Název	
zadavatele:	Karlovarský kraj
Sídlo:	Závodní 353/88 360 06 Karlovy Vary
IČO:	70891168
Vyřizuje:	Martin Kuchař
č.j.:	KK/3271/IN/25

Vysvětlení zadávací dokumentace č. 4

„Výstavba domu pro osoby s poruchou autistického spektra – stavební práce“

Dotaz č.3

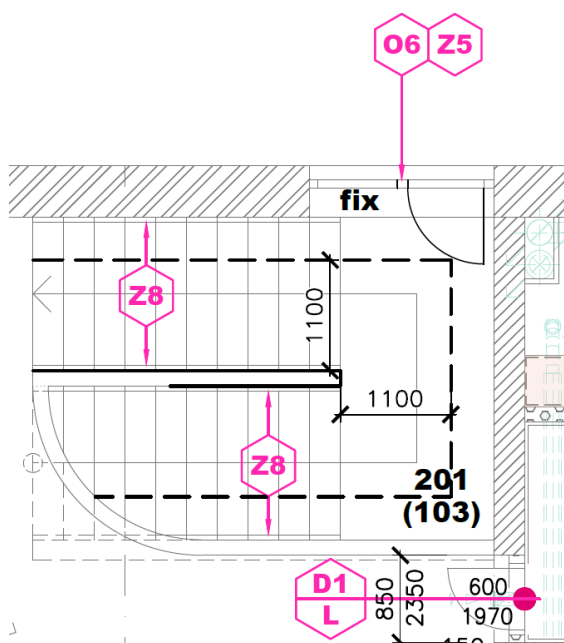
V 2. NP se dle PD nachází otevřené okno s pohonem, které výrazně zúží únikovou cestu do schodiště. Je to takto v pořádku?

Žádáme zadavatele o prověření této položky.

Zadavatel předpokládá, že uchazeč se odkazuje na okno s označením O6. Navržené řešení je v souladu s projektovou dokumentací a požadavky na požární bezpečnost. Otevřené okno s pohonem v 2. NP nemá negativní vliv na bezpečnost únikové cesty do schodiště, jelikož splňuje normové požadavky na minimální šířku průchodu a neohrožuje plynulou evakuaci osob.

Šířka únikové cesty nesmí být menší než 1,1 m. Otevřené okno nezasahuje do únikové cesty.
